**Европейская экономическая комиссия**

**Всемирный форум для согласования правил
в области транспортных средств**Рабочая группа по вопросам торможения
и ходовой части

Правила № 79

Предложение по поправкам к Правилам № 79***Представлено Рабочей группой по вопросам торможения
и ходовой части***Правила № 79,**Включить новый пункт 2.3.4.3 следующего содержания:*

Рис. 1
Минимальная зона обнаружения

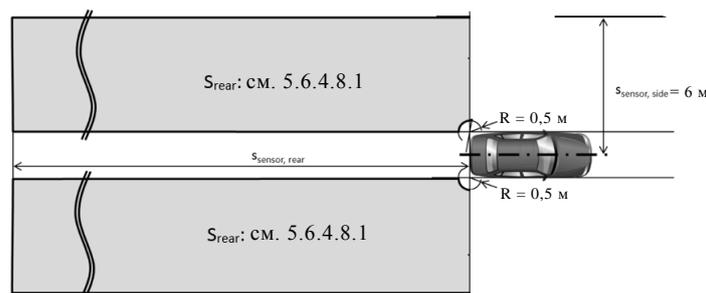
5.6.4.8.2 Площадь обнаружения системой транспортного средства на уровне грунта должна быть, как минимум, такой, как показано на рис. ниже.
